ATTO N. DD 2442 DEL 31/03/2025

## **DETERMINAZIONE DIRIGENZIALE**

PROCEDIMENTO DI VALUTAZIONE AMBIENTALE STRATEGICA (VAS), RELATIVO ALLA PROPOSTA DI PIANO ATTUATIVO OBBLIGATORIO DENOMINATO "PA3 (VIALE MOLISE)" (EX MACELLO) - PARERE MOTIVATO AI SENSI DELLA DIRETTIVA 2001/42/CE E DEL D.LGS. N. 152 DEL 3 APRILE 2006 E S.M.I.

RELAZIONE ISTRUTTORIA DEL PARERE MOTIVATO RELATIVO ALLA VALUTAZIONE AMBIENTALE STRATEGICA (VAS) DELLA PROPOSTA DI PIANO ATTUATIVO OBBLIGATORIO DENOMINATO "PA3 (VIALE MOLISE)" (EX MACELLO)

# **PLANIMETRIA RETE GAS**

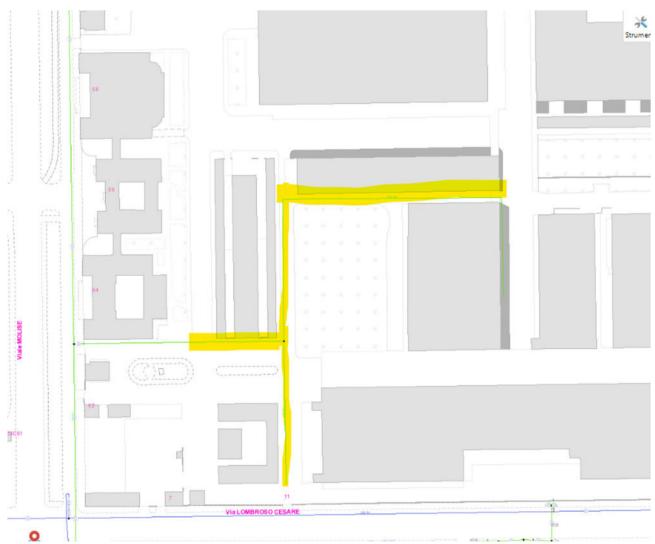
PLANIMETRIA CON EVIDENZUIATO RETI GAS IN 7<sup>^</sup> SPECIE DI GHISA SFEROIDALE PRESENTI ALL'INTERNO DELL'AREA OGGETTO DI INDAGINE

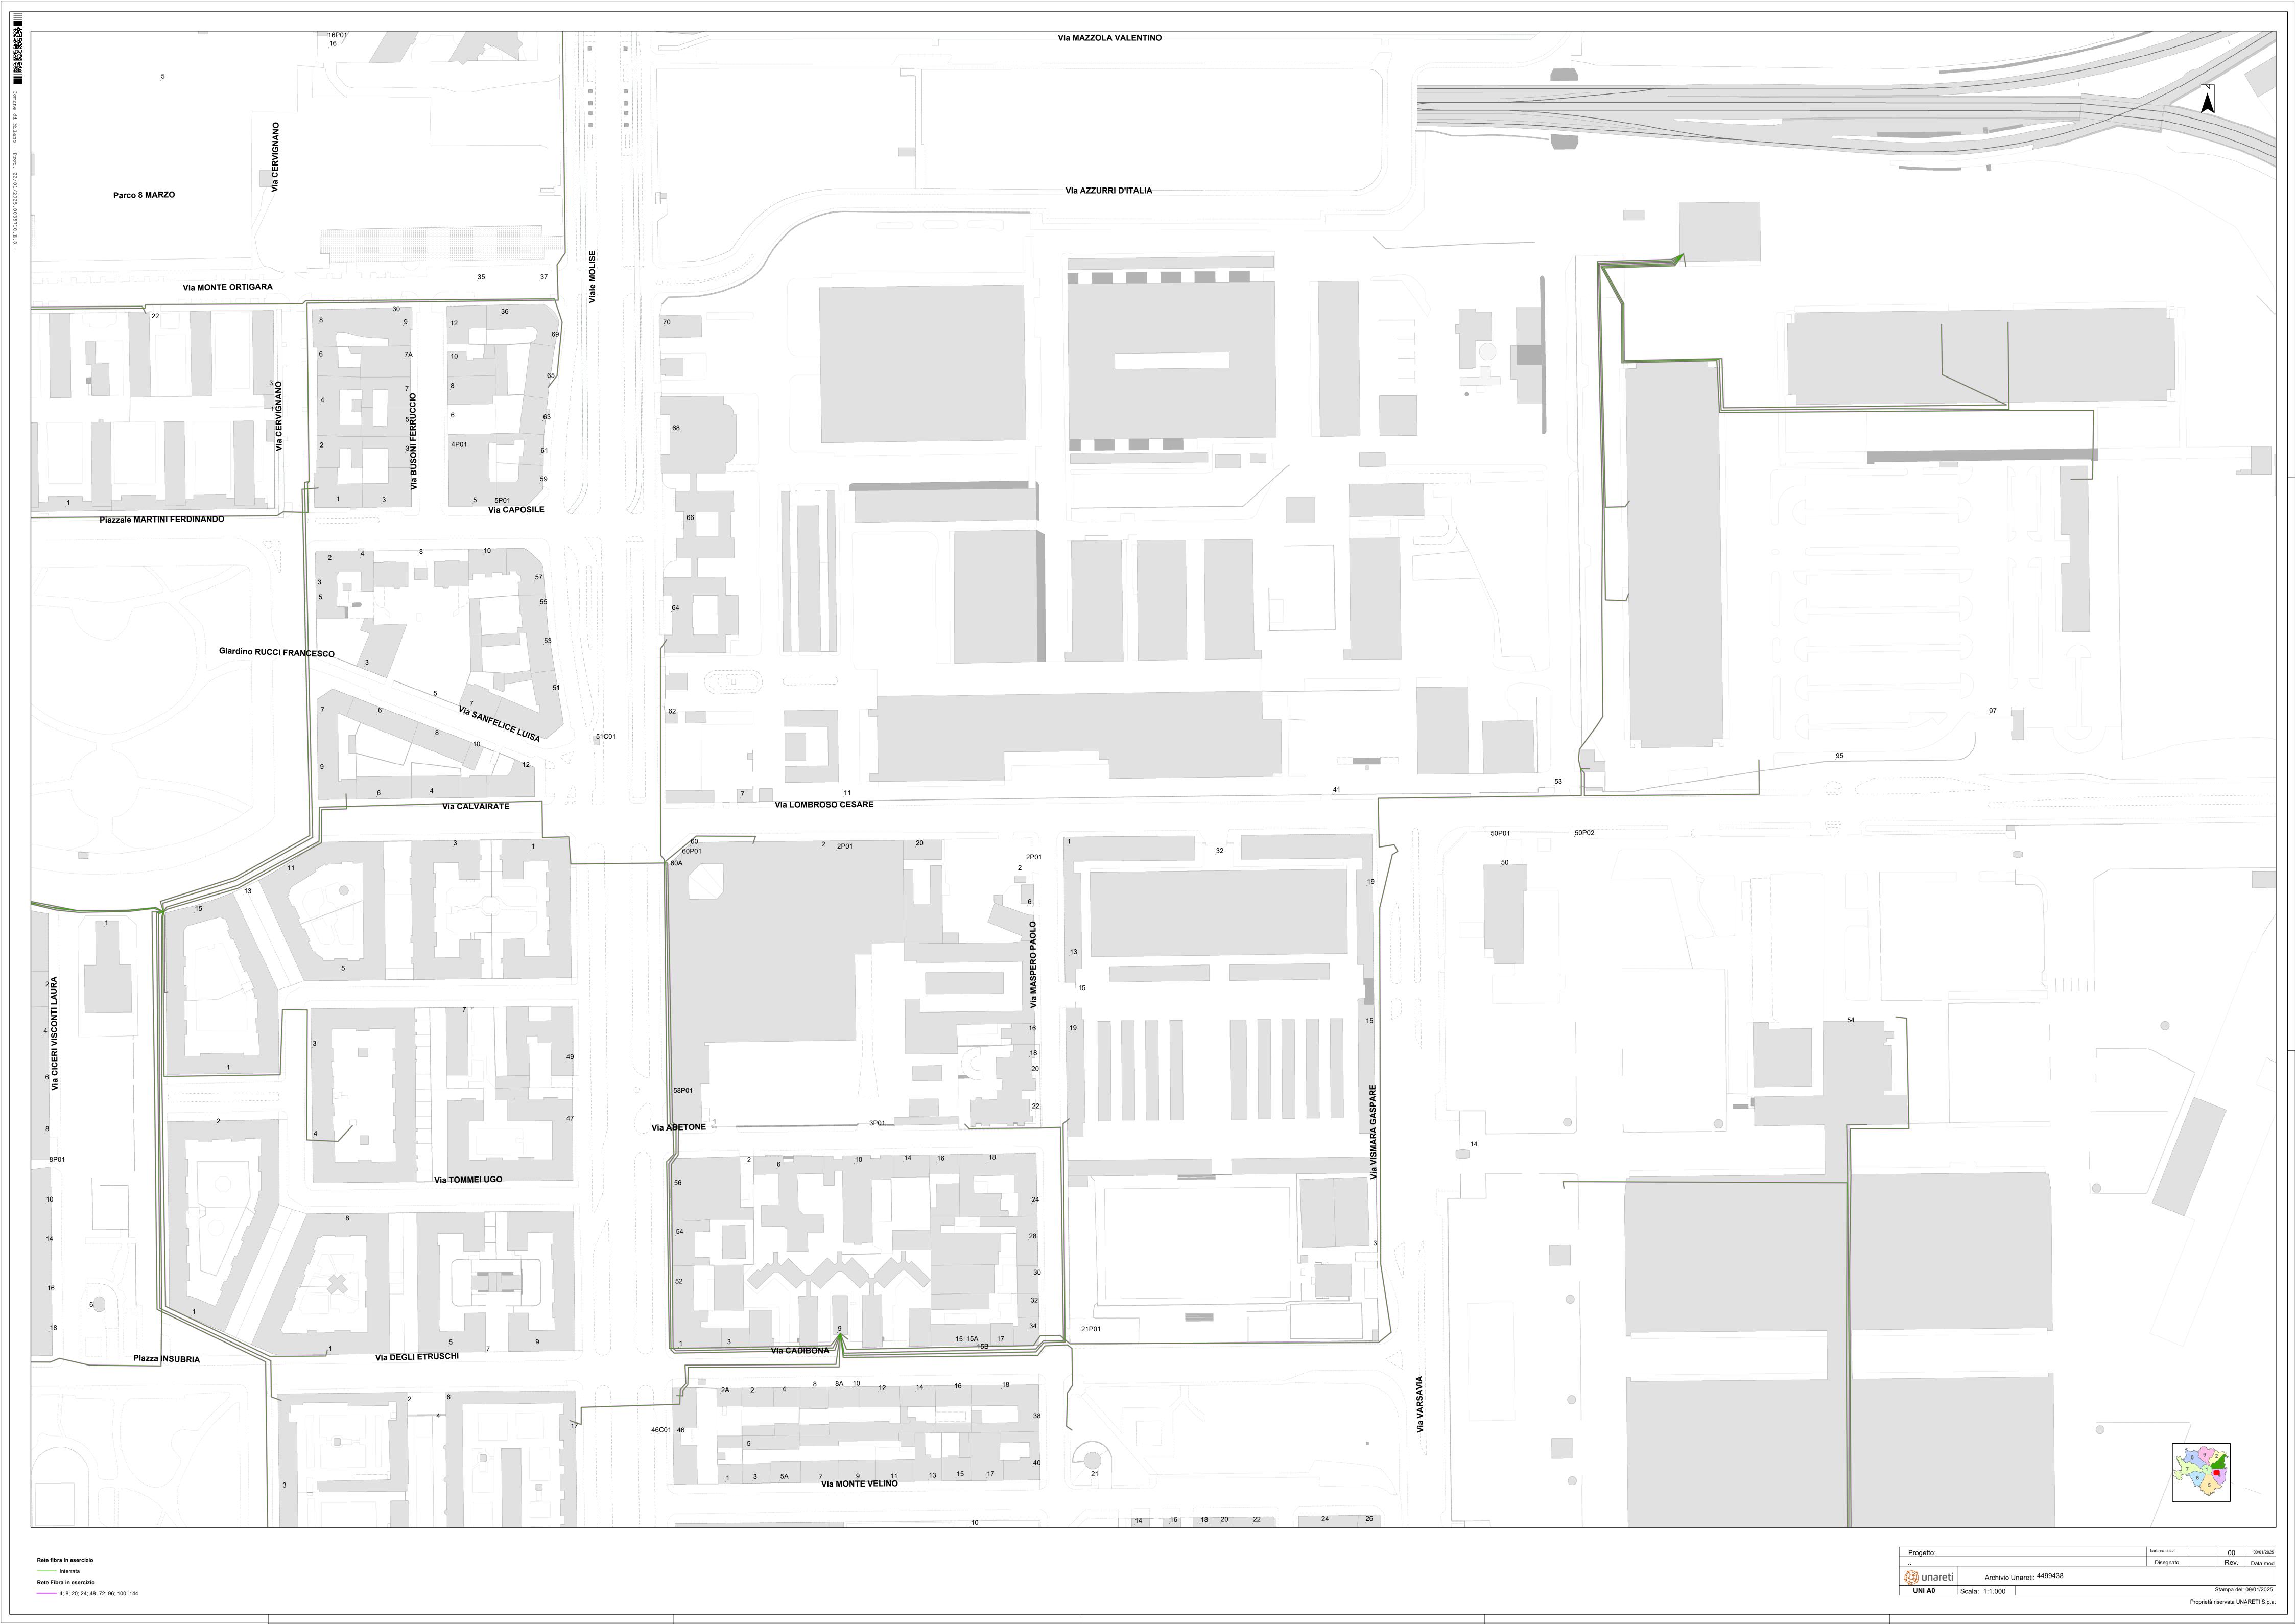
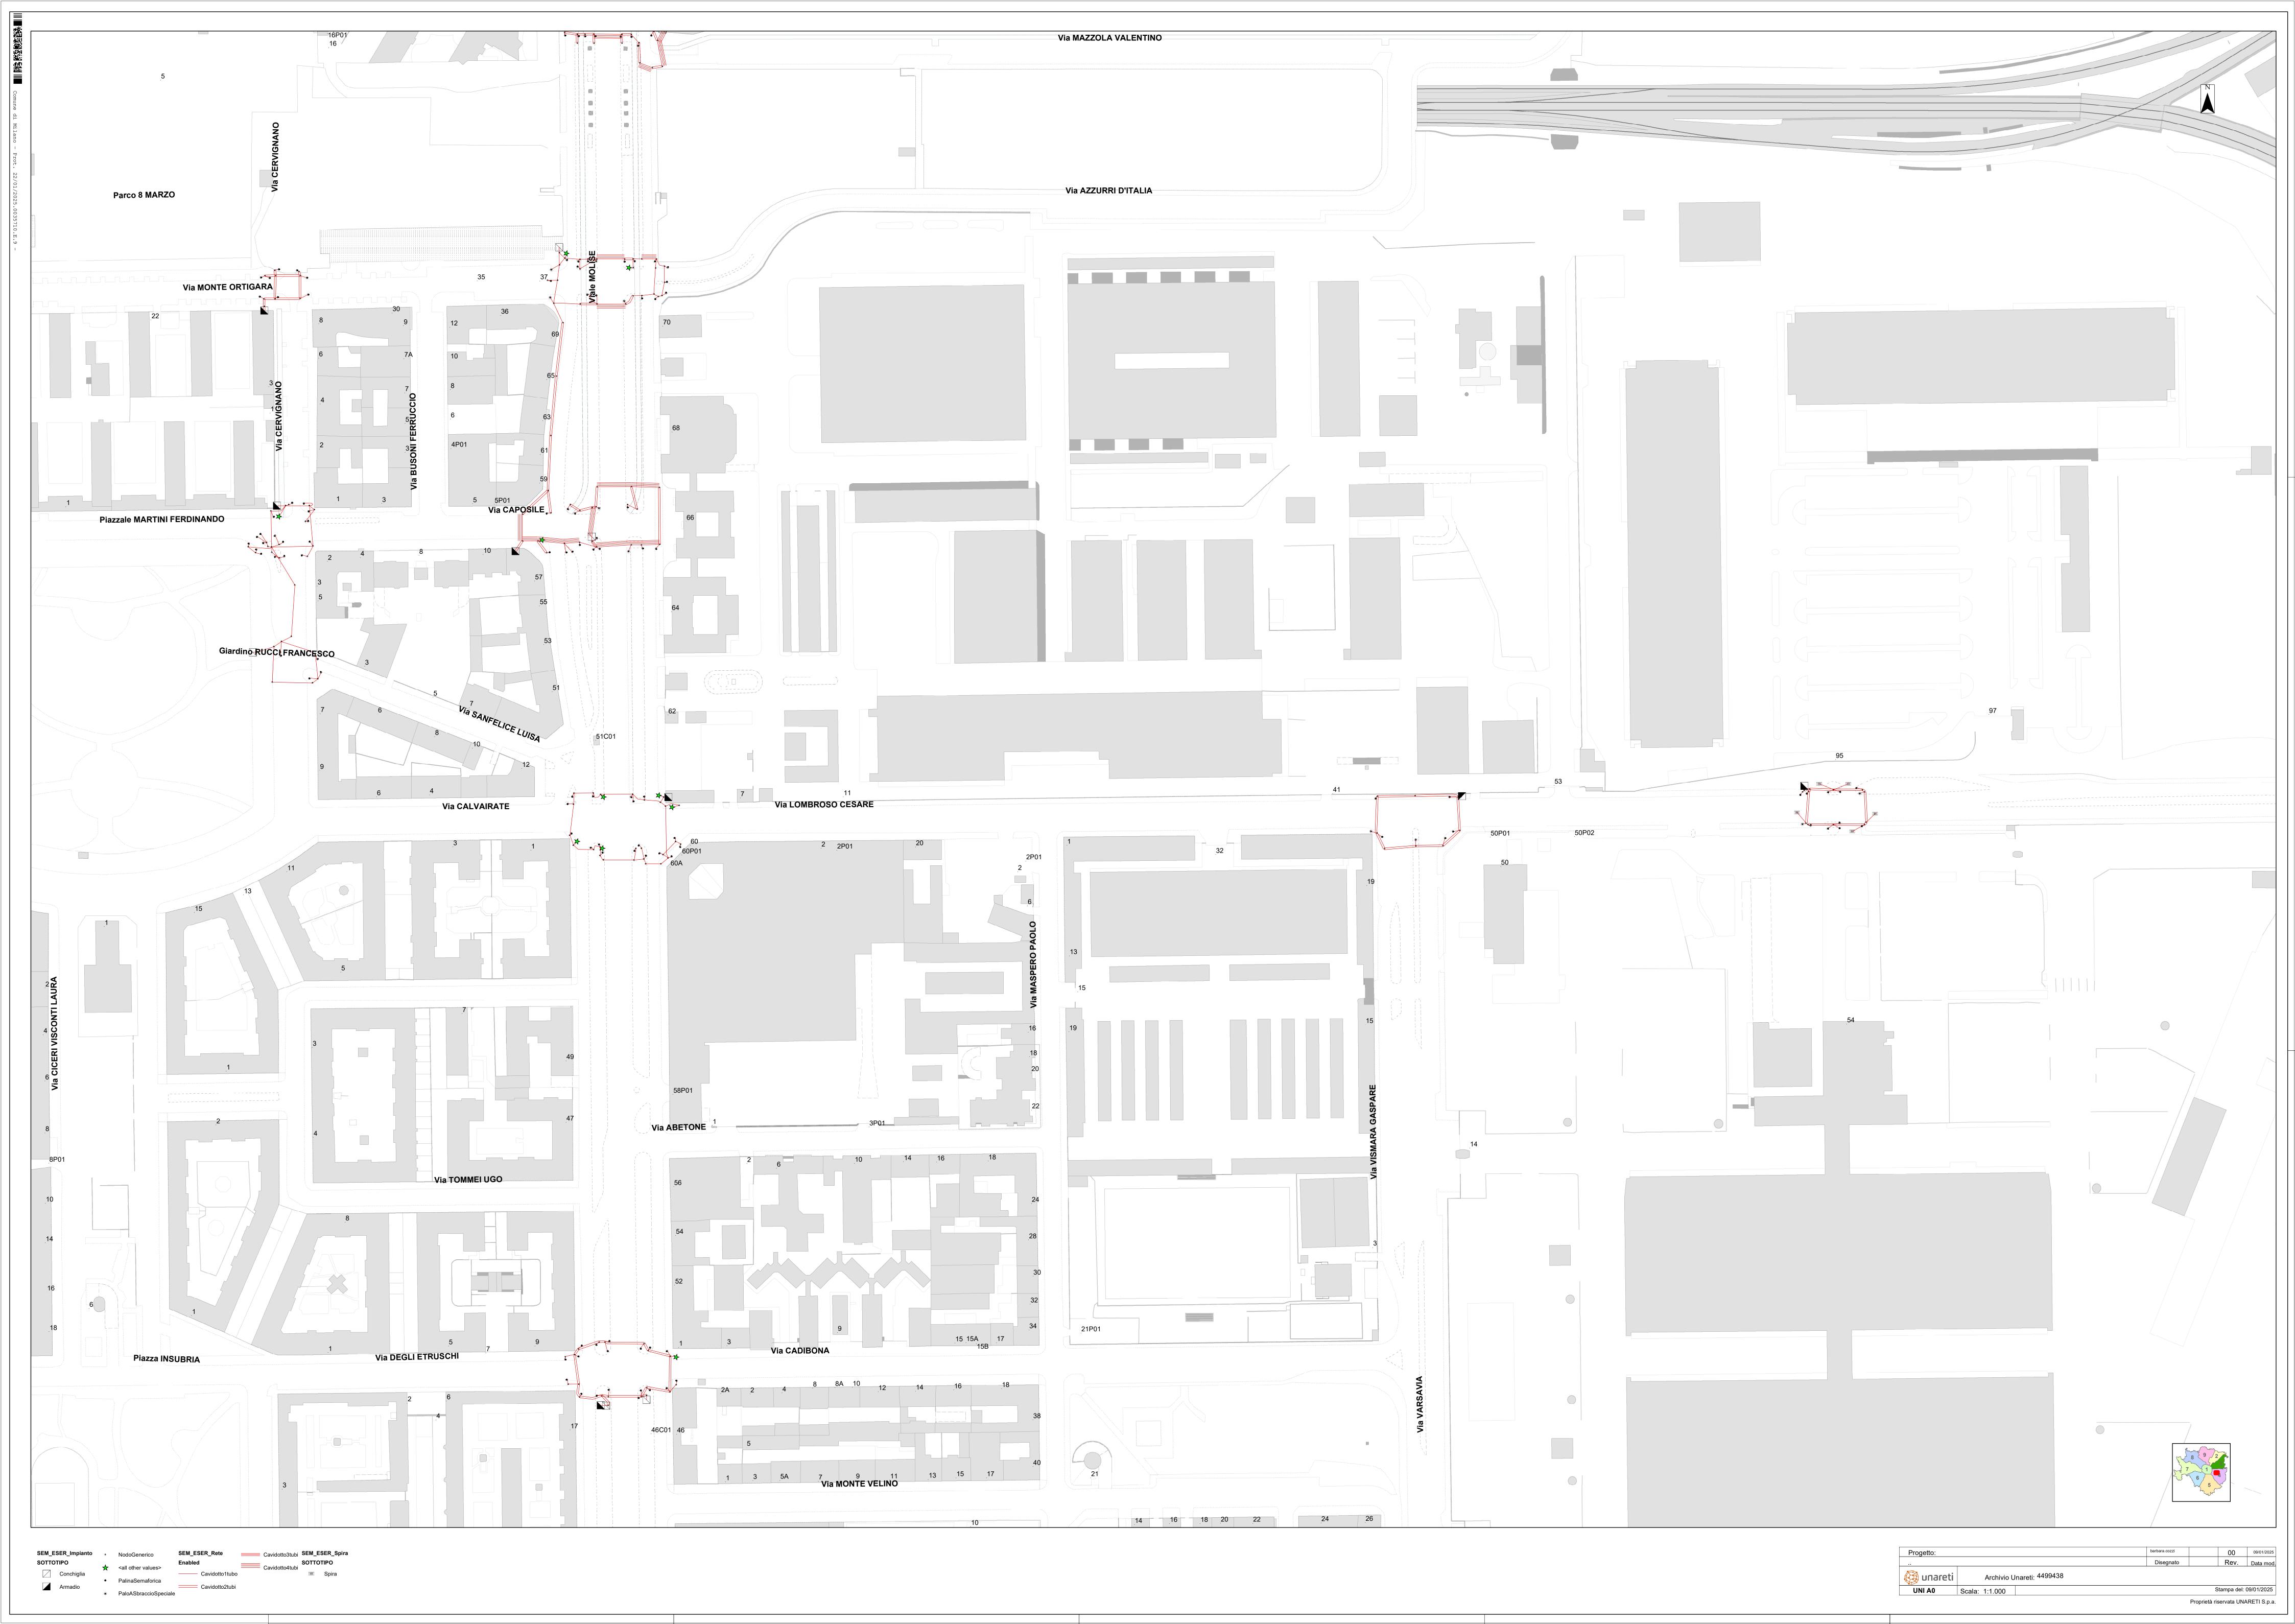
Per lo spostamento degli impianti in esercizio nonché la richiesta di nuove forniture elettriche e gas si rende necessaria l'apertura di una pratica dedicata tramite i Ns canali ufficiali scrivendo all'indirizzo e-mail **prestazionireti.mi@unareti.it** .

Per la risoluzione di interferenze per le future pose di Unareti, si chiede ai progettisti dell'opera di coordinarsi con l'ufficio scrivente (Progettazione reti Milano).
